## 改善箇所説明図

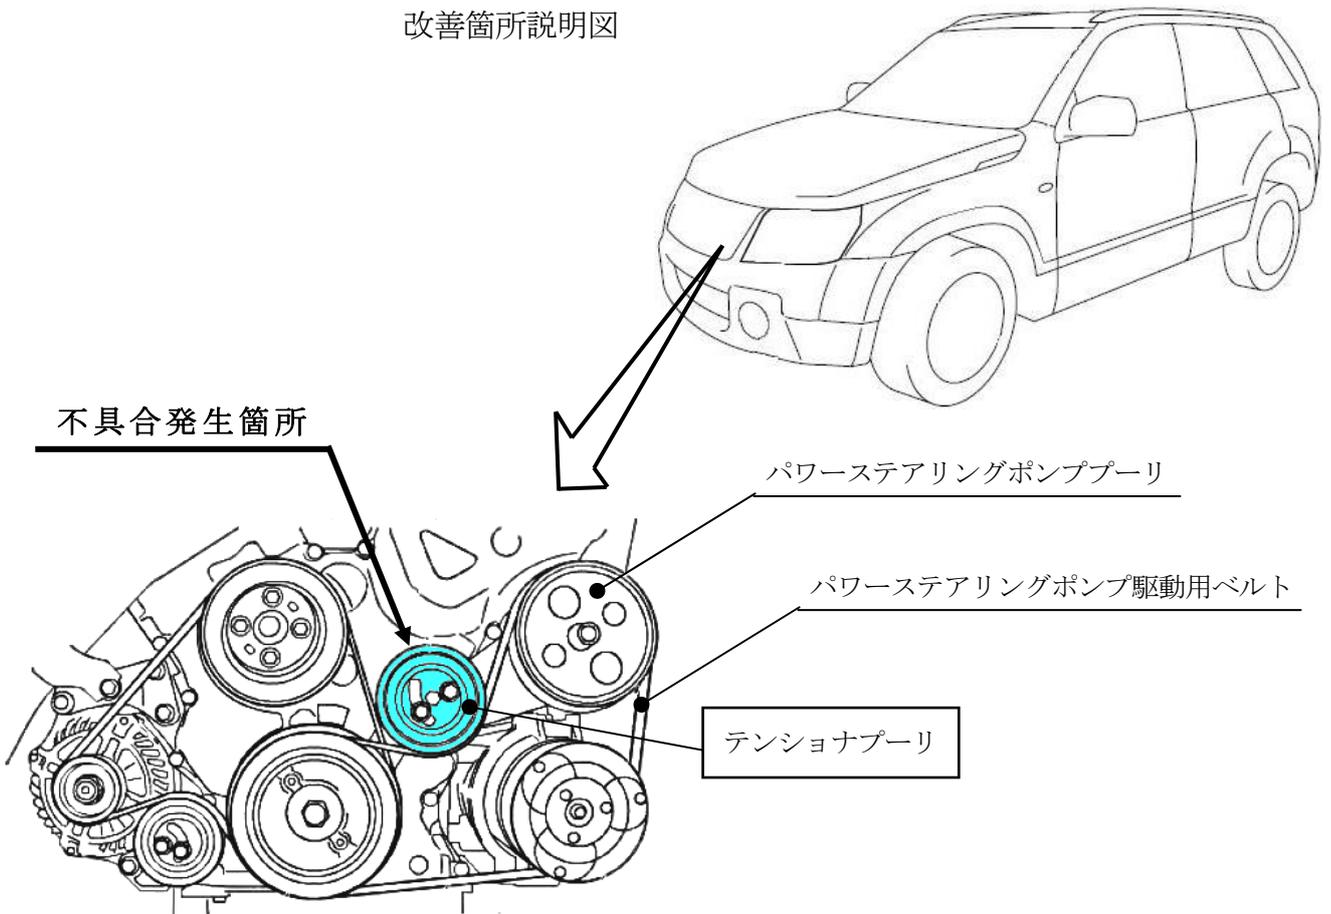
パワーステアリングポンプ駆動用ベルトの張力を調整するテンショナプーリの外周樹脂部の材質が不適切なため、当該樹脂部が破損することがある。そのため、異音が発生し、最悪の場合、当該ベルトがパワーステアリングポンププーリより外れてハンドルの操作力が増大するおそれがある。

全車両、テンショナプーリを対策品と交換する。

識別：IDプレートに青丸のシールを貼付けする。
